ZPU.271.1.4.2023

dot. postępowania o udzielenie zamówienia publicznego pn.: **Budowa drogi dojazdowej wraz z infrastrukturą techniczną do Osiedla Skałka**

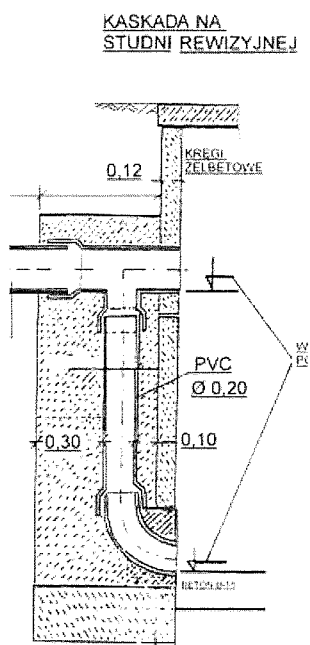
Pytanie 4: Prosimy o udostępnienie profili projektowanych wpustów deszczowych. W jaki sposób założyć ich wpięcie do studni? np. studnia KD11 ma kanał zagłębiony na 6,72m i najprawdopodobniej będzie należało wykonać kaskadę na przykanaliku od wpustu. W jaki sposób ją rozwiązać? Prosimy o szczegół tego elementu.

Należy zastosować kaskadowe włączenie przykanalików zgodnie z poniższym schematem. Włączenie kaskady nad kinetą studni max. 0,5 m.
